**Avis hydrogéologique sur l'utilisation d'un captage privé à des fins
d'alimentation en eau potable sur la Ferme Bio de They à Sorans les Breurey**

Septembre 2019

A la demande des services de l'ARS du département de la Haute-Saône, l'hydrogéologue agréé coordinateur m'a officiellement désigné pour porter avis sur l'utilisation du forage utilisé pour l'alimentation en eau potable de la Ferme Bio de They implantée sur la commune de Sorans les Breurey.

Contexte géologique (source du plan : BRGM)

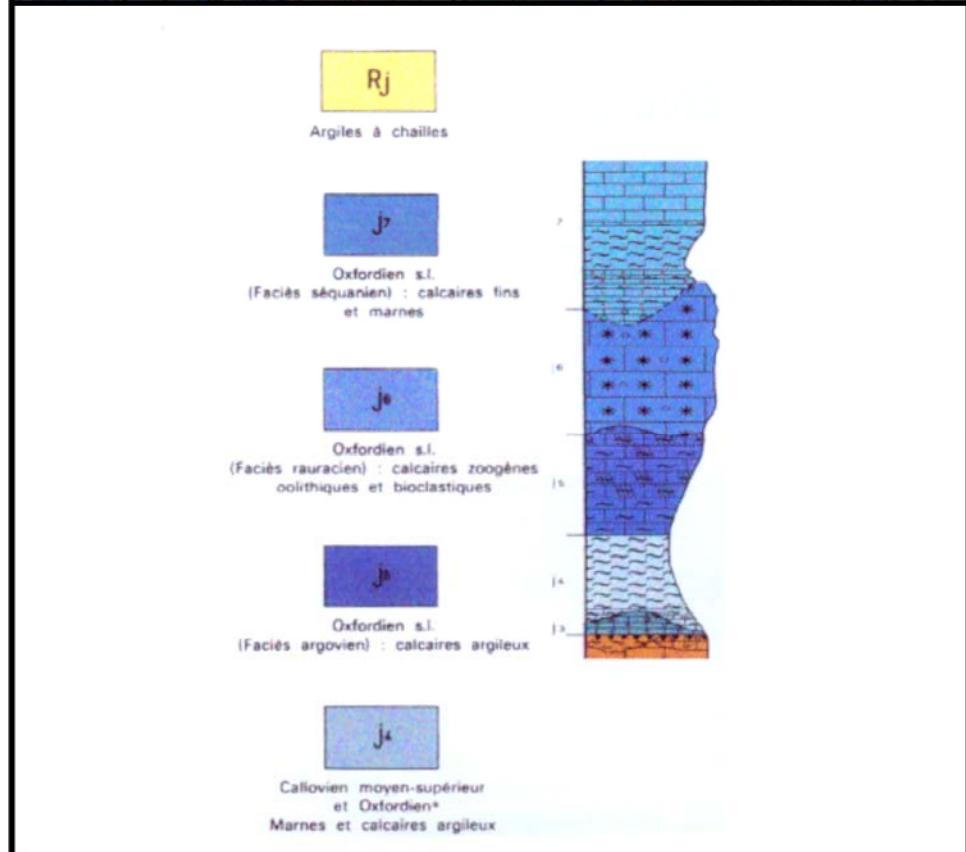
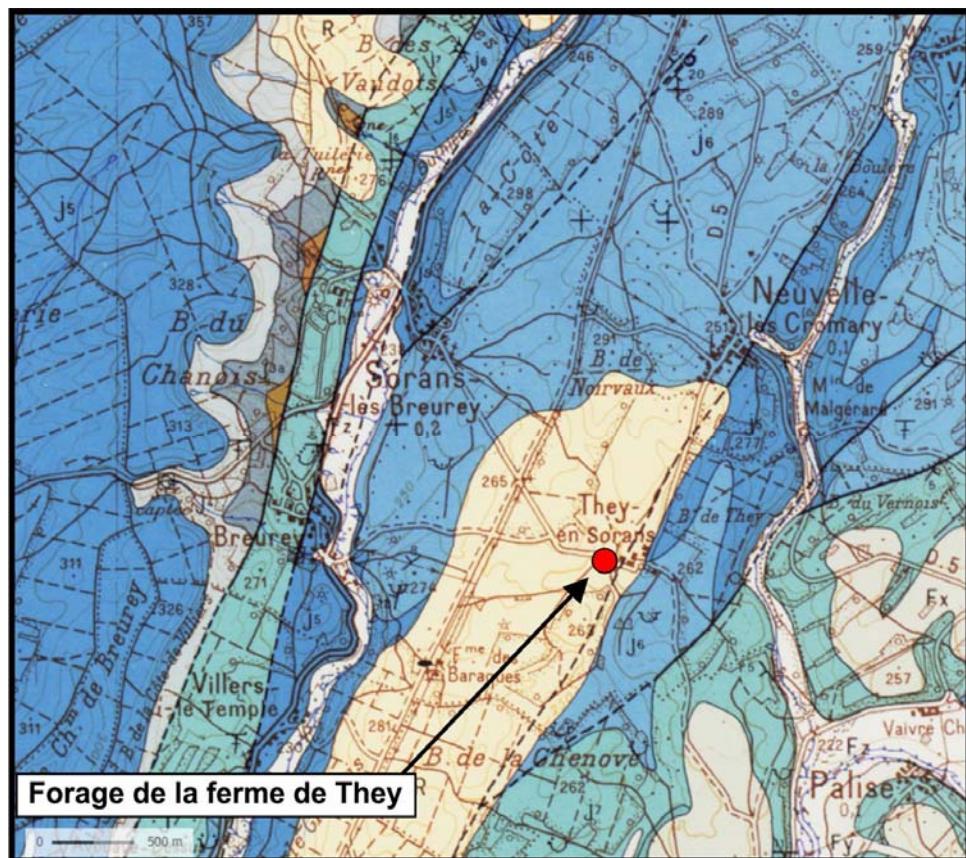
Il est intéressant de remarquer que le forage a été positionné à l'ouest de la faille de Neuville dont le tracé traverse le hameau de They. Cet accident est responsable d'une remonté des niveaux peu perméables de l'Oxfordien dans le compartiment situé à l'est de la ferme.

Cette configuration particulière est ainsi à la fois en mesure de constituer un piège hydrogéologique favorisant localement le maintien d'un niveau d'eau suffisant dans ce secteur mais aussi contribuer à la productivité du forage par une meilleure fracturation du massif associée au passage de cette faille dans ce secteur du plateau.
